改善箇所説明図

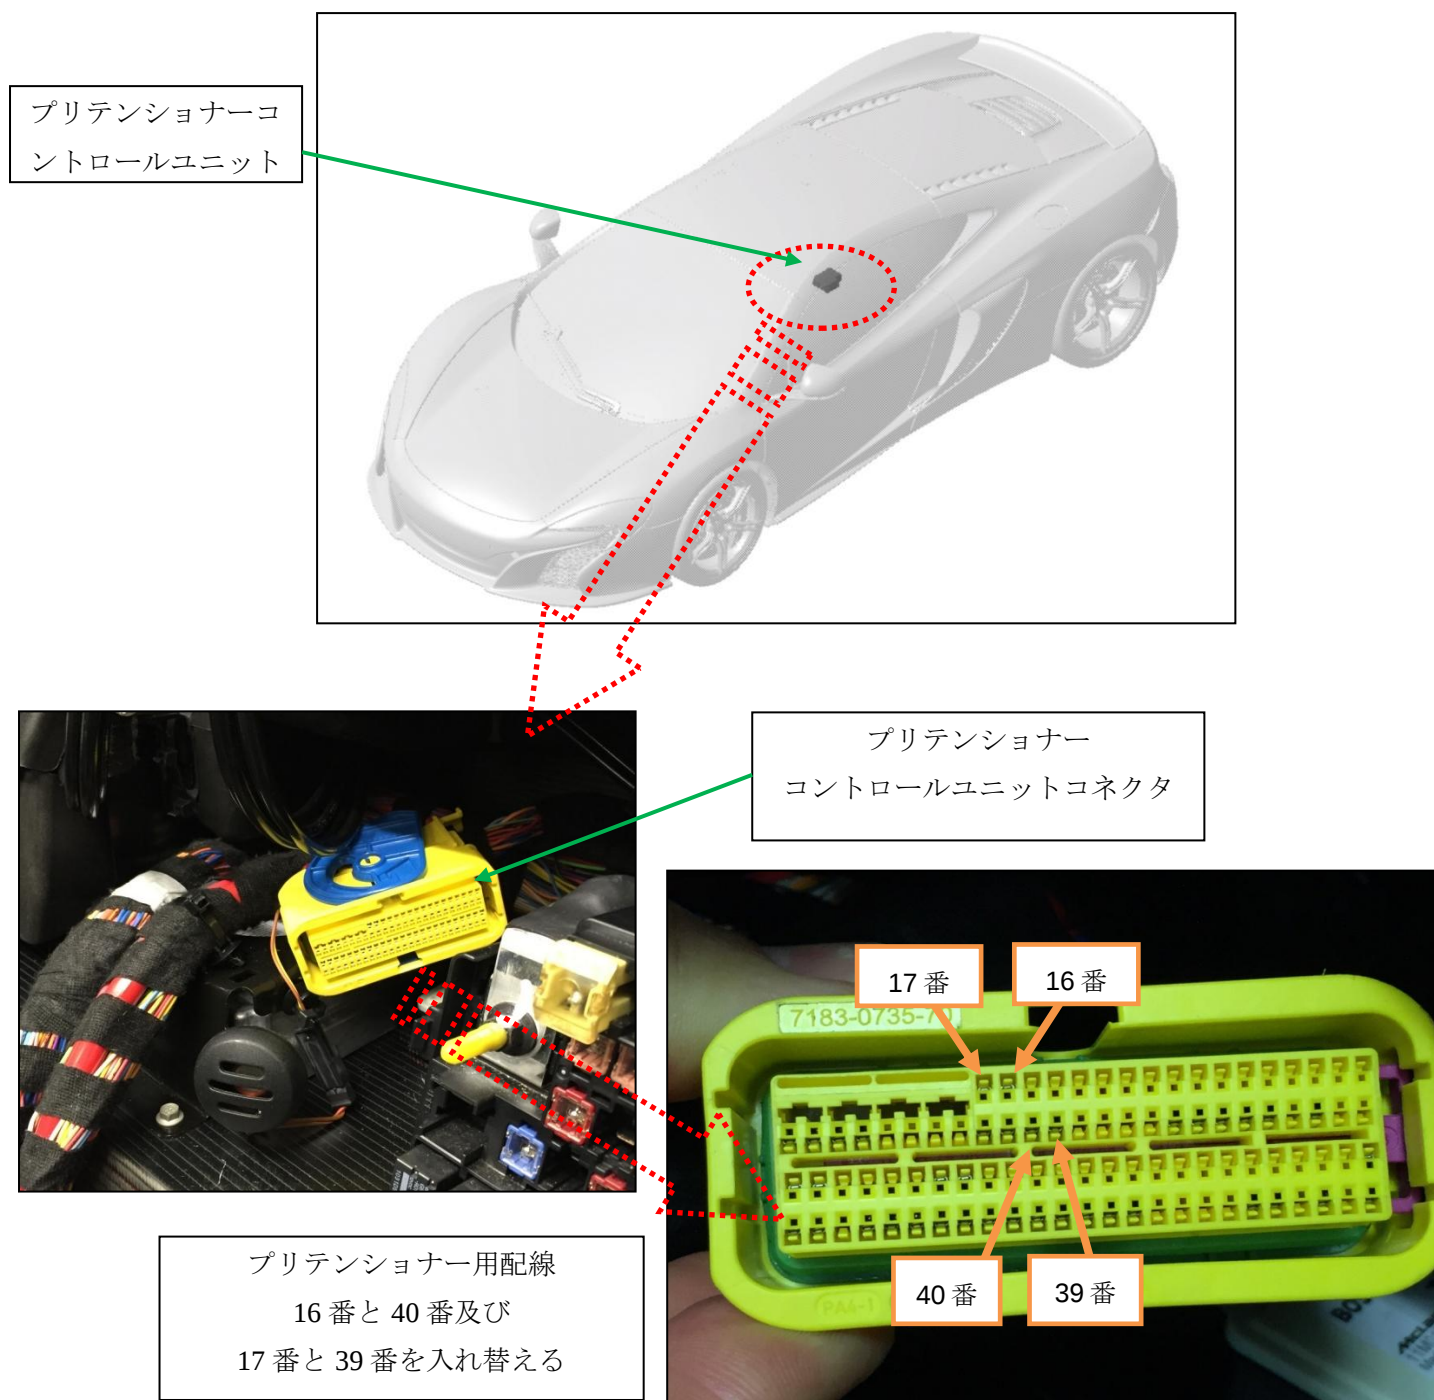
改善箇所

右ハンドル仕様車において、シートベルトプリテンショナーを作動させるための配線を左右逆に配列したため、作動時に本来作動しなければならない箇所と反対側のプリテンショナーが作動する。

改善の内容

全車両、当該配線を正しい配列に修正する。
